## Servicemeddelande

AVD. <b>P</b>	<b>8</b>	GRUPP 8788
BETR. Kylanläggning		NR 70
		DATUM Okt 75

### Läckage av kondensvatten in i kupén

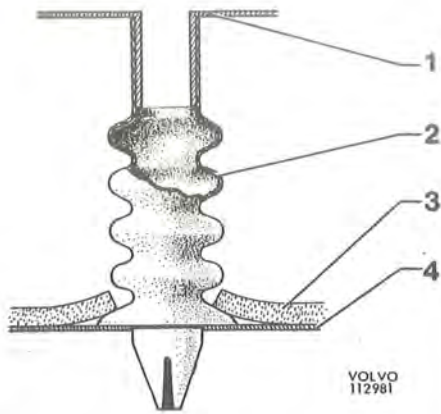
Det kan förekomma bälgar av tidigt utförande med för liten öppning.

Felaktiga bälgar ska bytas till nedanstående typ av bälg:

1234 856 - 1 <i>Ro</i>	Denna bälg har snäppfastsättning i karossen.
------------------------	--

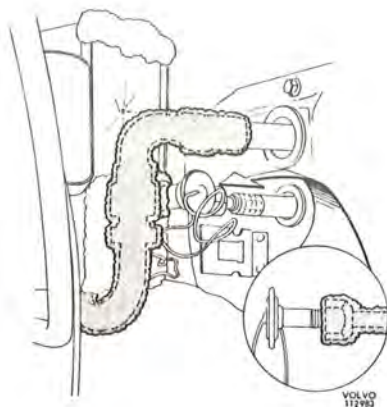
3. Montera bälgen. Bälgen ska skjutas på bilvärmarens rörstos så långt som möjligt och vara ordentligt nerdragen mot golvet.

Monteringen kan vid behov underlättas om isolermattan skärs upp något. Mattan ska pressa mot bälgens platta.

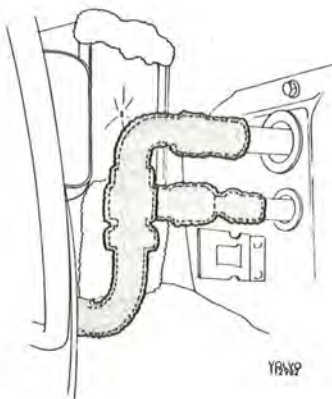
1. Kontrollera isoleringen på förångarens rör, åtgärda vid behov. Rören ska vara torra och rena innan isolermaterialet anbringas.

140, 164 och 240: Expansionsventilen får absolut inte isoleras.

264: Både in- och utloppsröret ska isoleras (alla metalllytor).
